Istanza per il rilascio dell'autorizzazione alla costruzione e all'esercizio ai sensi dell'art. 5 del d.l. 50/2022 relativamente all'opera denominata FSRU Piombino e Collegamento alla Rete Nazionale Gasdotti in Comune di Piombino (LI).
Proponente: Snam FSRU Italia

CONTRODEDUZIONI SULLA DOCUMENTAZIONE DI CHIARIMENTO

DEPOSITATA DA SNAM NELL'OTTOBRE 2022

Figura 3: riepilogo manovre eseguite.

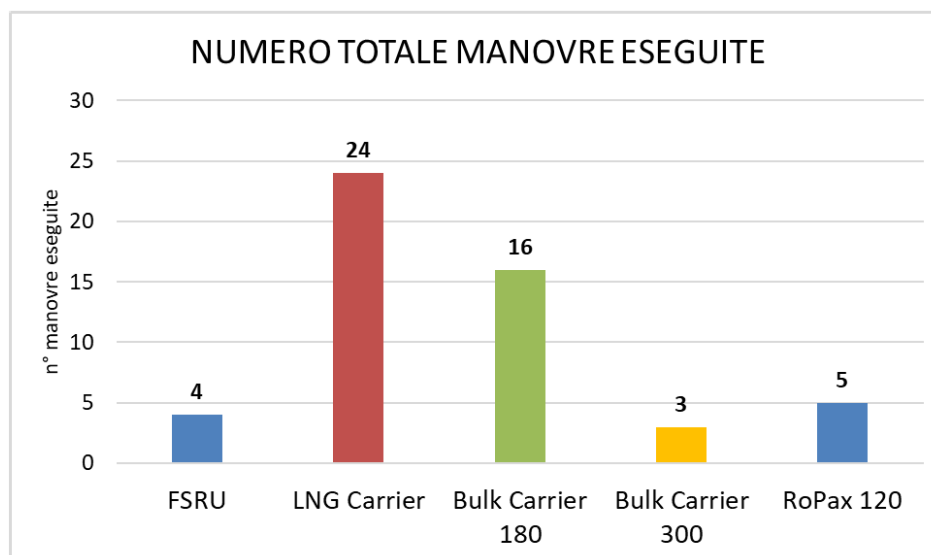
Il documento "Report n. 14650" riporta lo studio di manovrabilità. In Figura 3 è riportato il riepilogo delle manovre totali eseguite nel simulatore di Genova. In particolare, sono state eseguite 4 manovre con FSRU, 24 con LNG carrier, 16 con una bulk carrier lunga 180 metri, solamente 3 con una bulk carrier lunga 300 metri, ed infine 5 con nave traghetto (RoPax), in condizioni di emergenza, da/per le banchine preposte nel lato sud del porto.

Salta all'occhio come le manovre della LNG sono state effettuate solo con l'attuale configurazione del porto, e per tre volte al limite o non riuscite.

Per quanto riguarda le bulk carrier, anche con vento basso le manovre non sono andate a buon fine con la nave LNG accostata alla FSRU.

Ciò significa che il traffico del porto deve essere completamente rivisto per permettere l'ormeggio e l'operatività del terminal FSRU. Già solo con FSRU senza LNG in operazioni di carico/scarico, l'accesso è limitato. Se è presente anche la LNG carrier, lo spazio di manovra si riduce ulteriormente, conseguentemente all'operatività del porto commerciale.

La bulk carrier da 300 metri è stata l'unica nave provata con la nuova banchina ovest, e con 15 nodi già sono stati rilevate criticità in ingresso.

Figura 9: Direzione ed intensità dei venti considerati durante le manovre

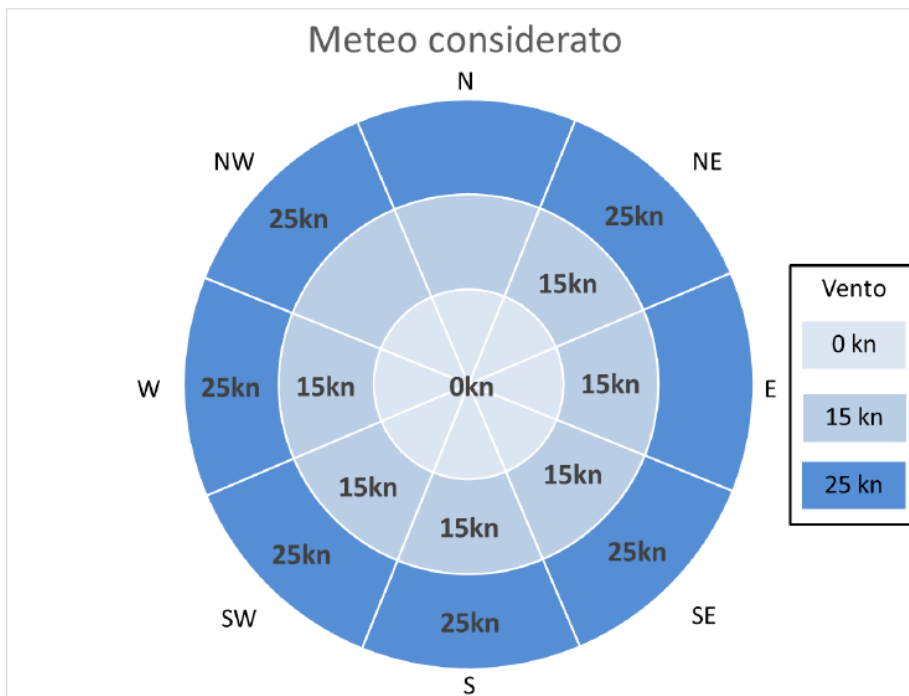
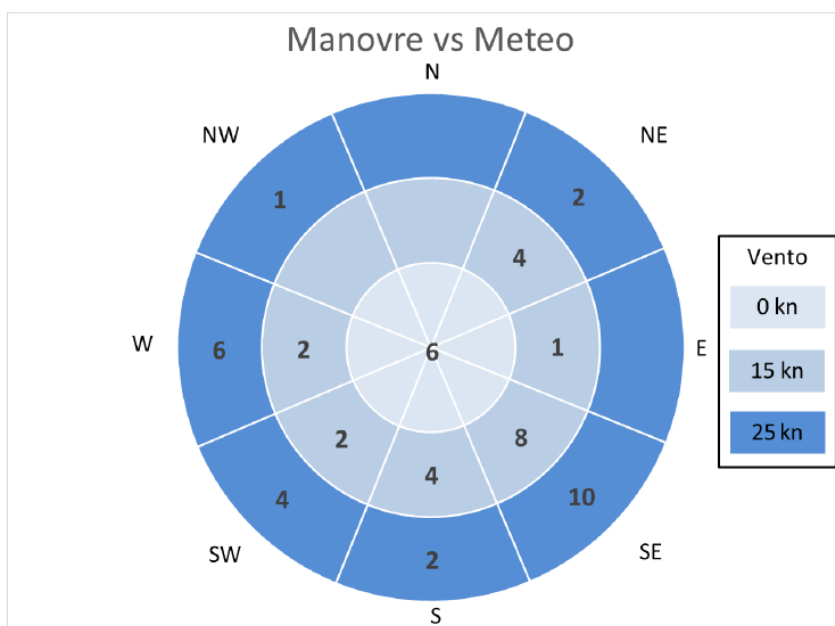
Le condizioni meteo considerate sono evidenziate in Figura 9e Figura 10. Si nota che il vento massimo preso in esame è pari a 25 nodi, e che sono state effettuate manovre in numero diverso in diverse situazioni di vento. Nel capitolo 5 del [R2] viene indicato che le condizioni di vento e corrente utilizzate per le simulazioni sono state indicate dal Corpo Piloti di Piombino. Tuttavia, non è stata indicata la frequenza durante l'anno. Anzi, questa non è stata tenuta in considerazione. Risulta evidente che non sono state prese in considerazione condizioni di vento superiore a 25 nodi, evento più che plausibile.

Figura 11: Area del danno di flash fire

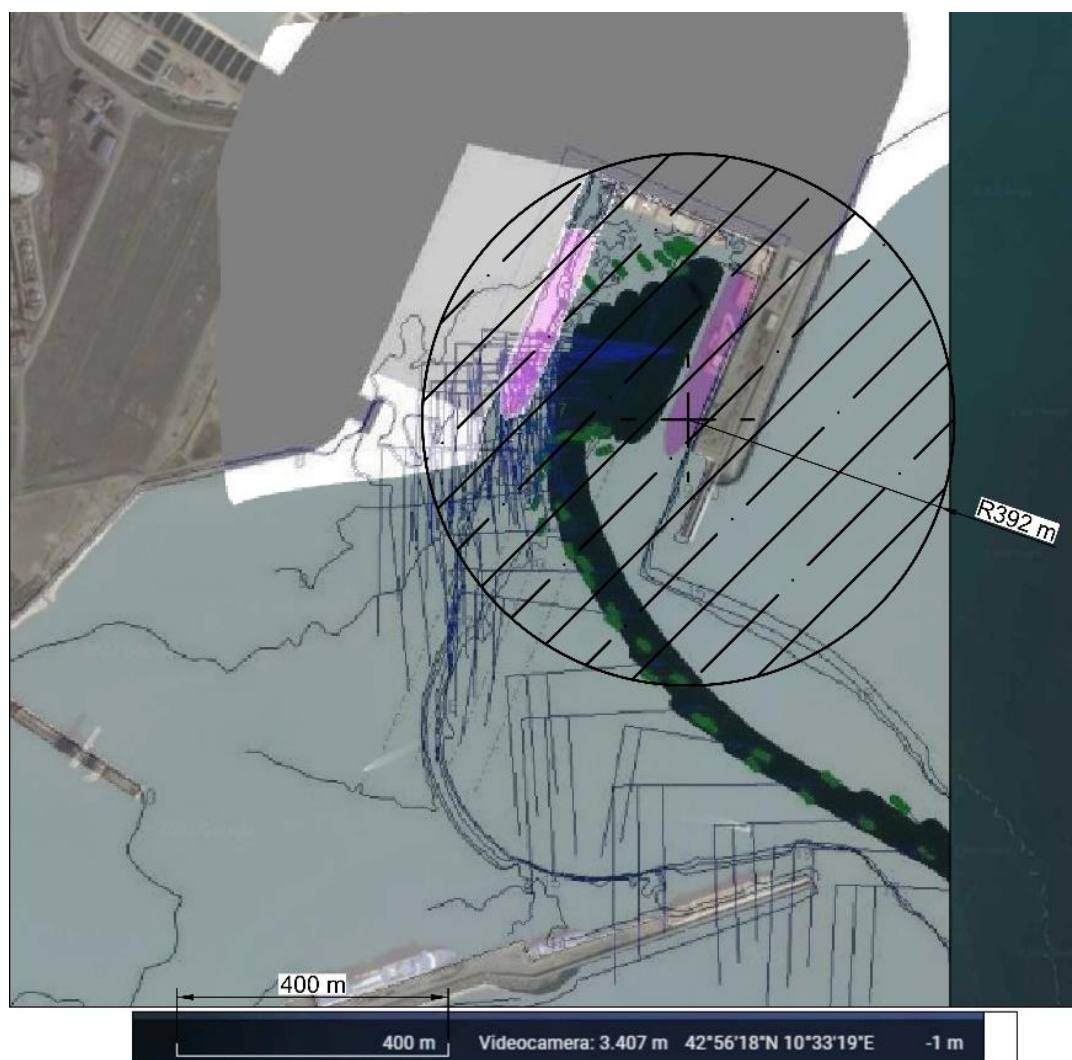
In caso di emergenza, è stato considerato un valore di area del danno di 392 m, corrispondente allo scenario 3R: rottura significativa collettore GNL di riempimento FSRU a valle manichette (Rif: Prot. 0315772 del 10/08/2022).

Detta area di danno, rispetto alla FSRU, copre più di metà dell'entrata in porto. In caso di incidente, l'entrata in porto risulterà dunque limitata per più della metà, in situazione di emergenza in cui le navi dovrebbero poter uscire o entrare. Il danno a cui si fa riferimento è il flash fire, ossia: incendio in massa di una nuvola di vapore infiammabile con effetto non esplosivo. Interessa tutte le banchine e il bacino di evoluzione. In caso di emergenza il meteo può essere anche molto più avverso rispetto alle situazioni studiate. Nelle banchine nord e ovest possono essere presenti anche altre navi e personale. Ci si chiede se ne sia stato tenuto conto. Infine, non sono state fornite procedure di disormeggio in caso di emergenza.

Figura 12: Classificazione dei tipi di cisterne per LNG

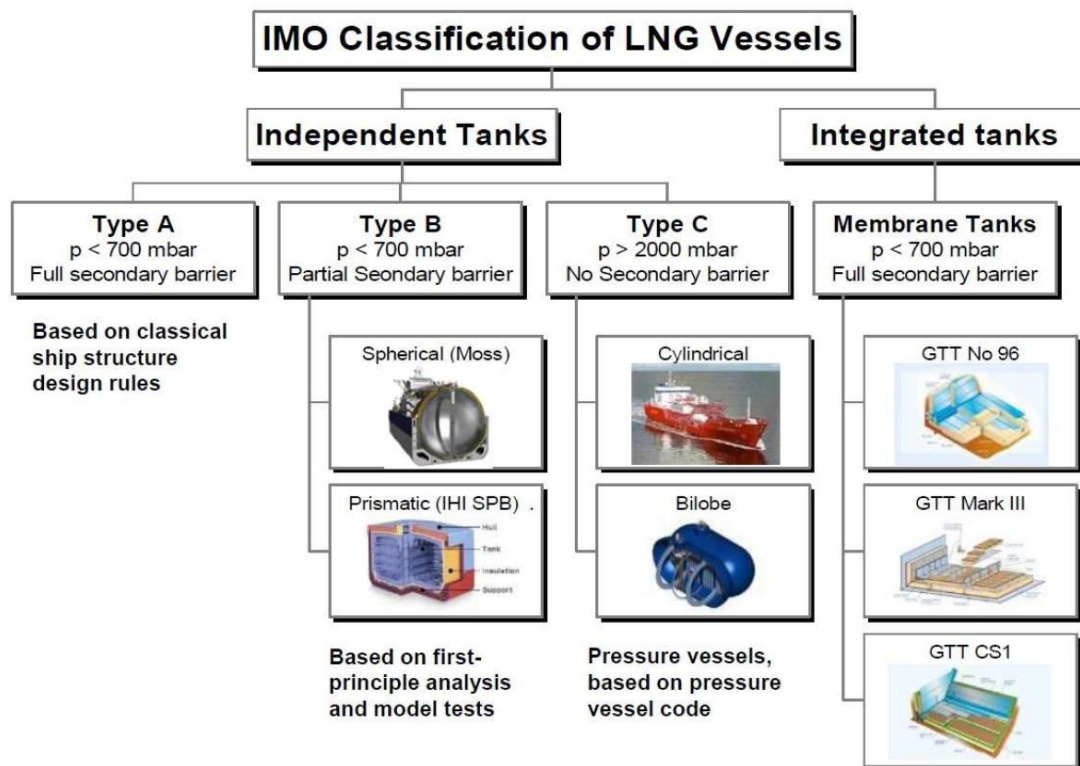
Come riassunto in figura 12, le navi con cisterne a membrana come la Golar Tundra sono navi che non resistono a sovrappressioni. Ciò comporta la possibilità di utilizzo delle stesse cisterne solamente se piene o vuote, in normali condizioni di esercizio. Infatti, in presenza di serbatoi parzialmente riempiti, in caso di mare mosso si innesca il fenomeno dello sloshing: il liquido viene agitato per effetto delle onde, e impatta sulle superfici del serbatoio. Quindi, in fase transitoria di riempimento/svuotamento, la nave non può trovarsi in acque non protette, perché può essere soggetta a sloshing.

Figura 13: limiti di riempimento standard per navi LNG

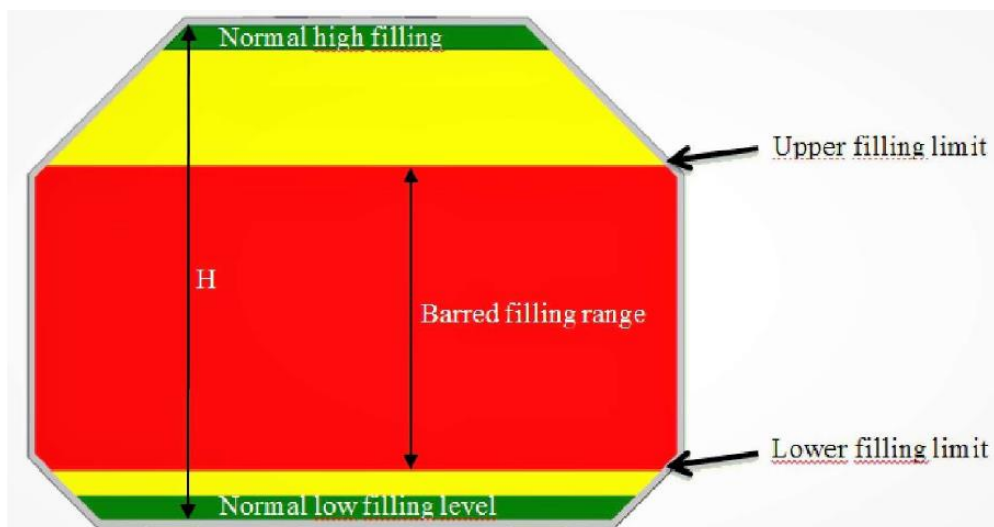
In Figura 13 è schematizzata la sezione di una cisterna a membrana, in cui sono indicati con colori diversi i livelli di riempimento. **Qualora il livello di riempimento si trovasse all'interno dell'area rossa, la nave non potrebbe trovarsi in situazioni di mare agitato.**

La normativa che regola la progettazione delle cisterne è la DNV-CG-0158, di cui immaginiamo la nave sia soggetta a classe. **In data odierna non sono ancora pervenuti certificati riferiti alla nave Golar Tundra, se non l'appartenenza alla classe DNV, che regola questi limiti. Se una FSRU è in fase di caricamento o scaricamento offshore, questo non può essere valutato senza tener conto della zona transitoria, a meno che non vengano assegnate forti limitazioni alle condizioni meteomarine per far operare la nave, rischiando di renderla inefficiente. Solitamente, le FSRU con serbatoi a membrane operano in acque protette.**

Figura 7: UNI EN ISO 20257-1. Criteri di accettabilità del rischio

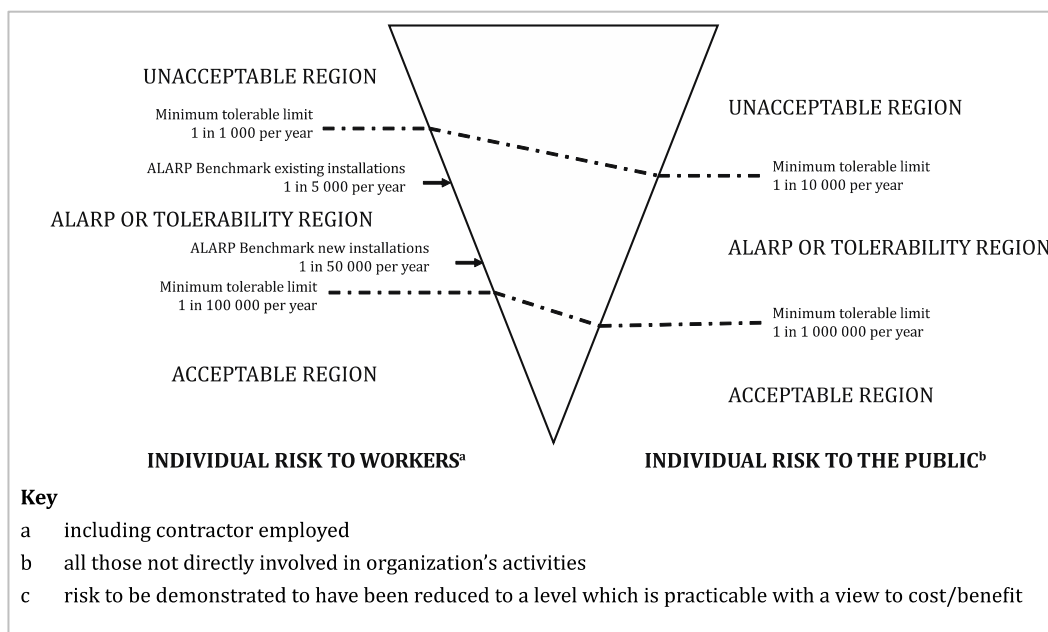
- i criteri di accettabilità del rischio, indicati nell'Annesso A.4 e riassunti nella figura 7, che si possono assumere quando non sono disponibili criteri definiti dalle regolamentazioni locali
- la richiesta di valutare l'idoneità dell'ubicazione del sito nel confronto fra le varie opzioni ipotizzabili, già in fase di studio di fattibilità, e particolarmente quando l'installazione è prevista in aree portuali; la valutazione deve tenere accuratamente conto della densità del traffico marittimo, dei risultati degli studi di manovrabilità, in relazione, in particolare, alle partenze di emergenza, oltre che degli effetti ambientali.

Figura 8: criteri di accettabilità del rischio da UNI EN ISO 20257

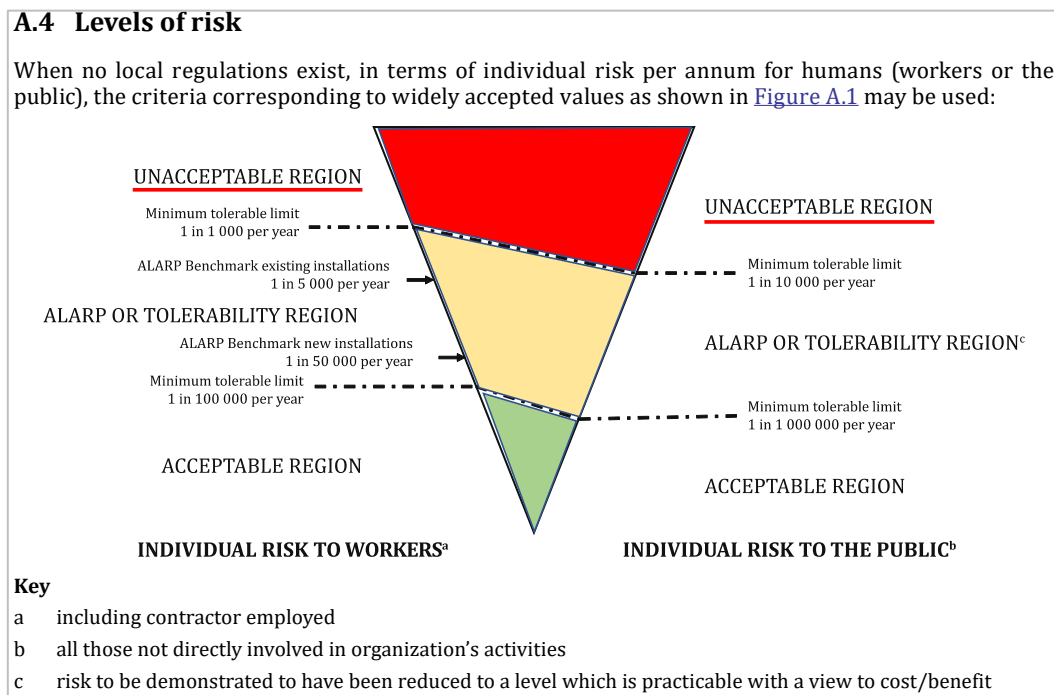
Secondo i criteri di accettabilità del rischio della UNI EN ISO 20257, i valori effettivi di frequenza dei rilasci possono determinare rischi individuali che si collocano nella regione di inaccettabilità (regione rossa in figura 8).

Figura 3-2: Interferenza tra SIN di Piombino ed opere in progetto

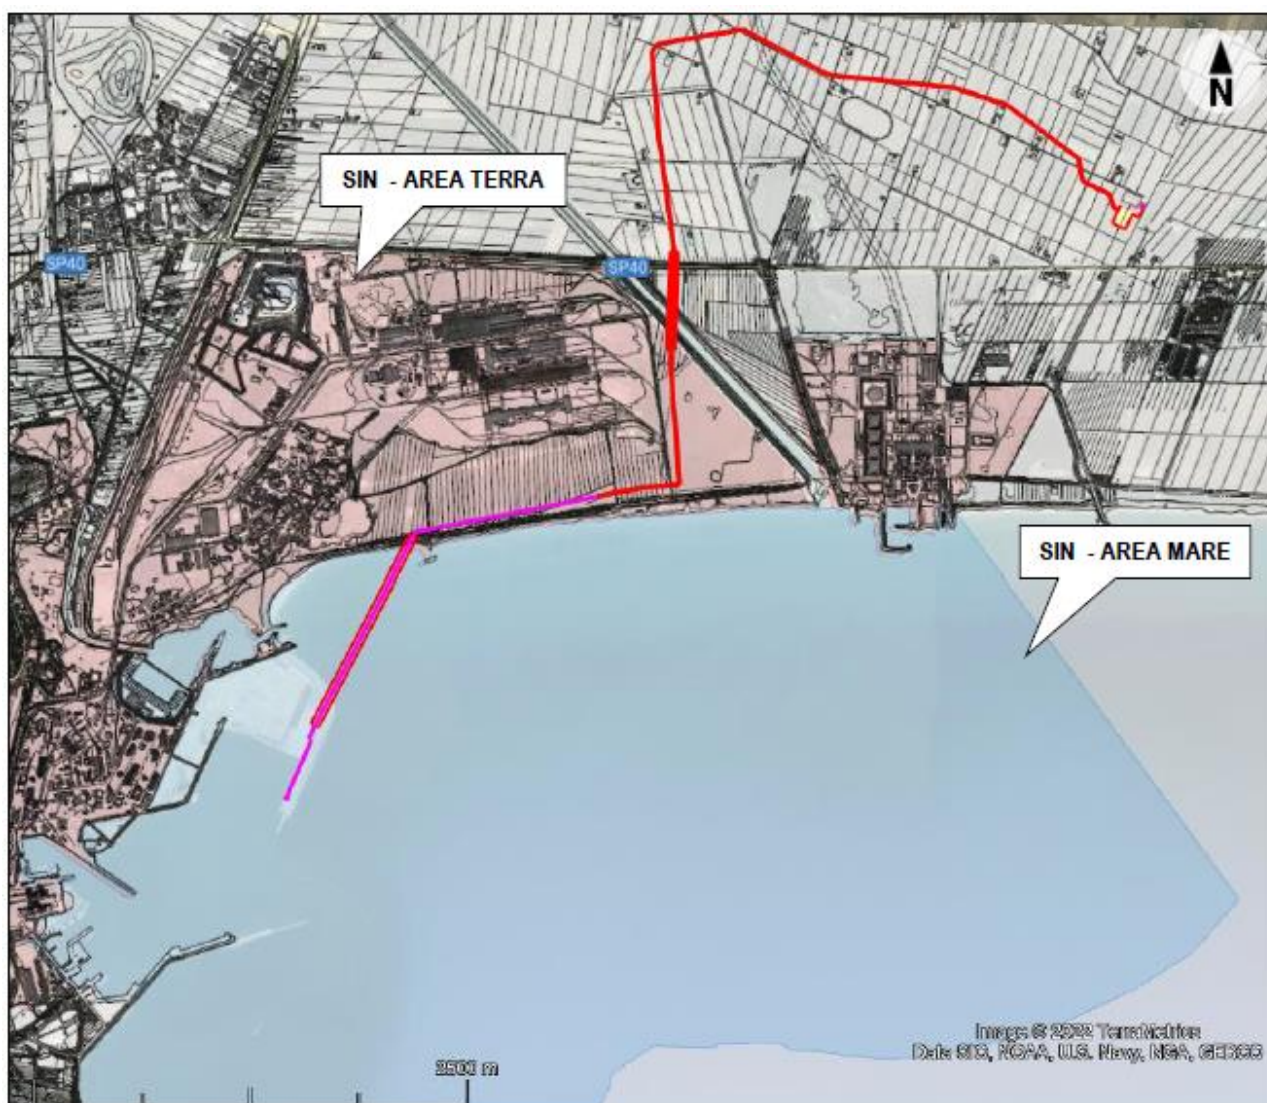
Lacune sostanziali nella trattazione e nel grado di approfondimento con il quale sono state affrontate le tematiche, sono invece state riscontrate nell'ambito della parte di tracciato

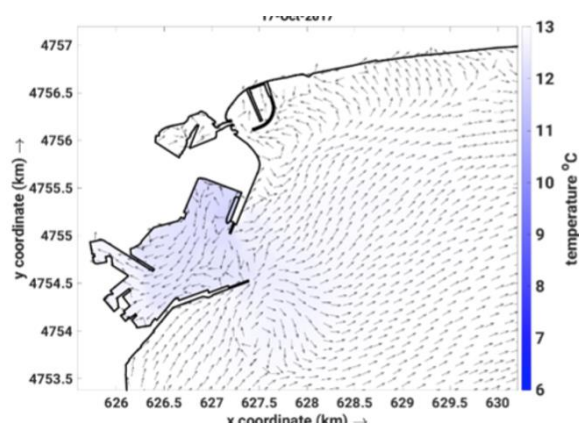
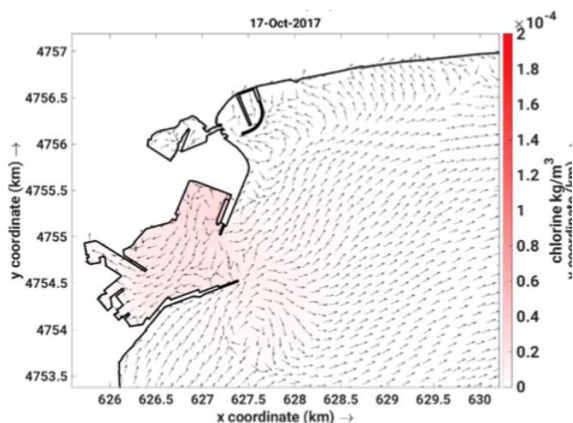
Secondo questi modelli, la dispersione, nell'arco di una settimana (finestra temporale considerata) raggiunge valori vicini allo zero già in prossimità della rada portuale.
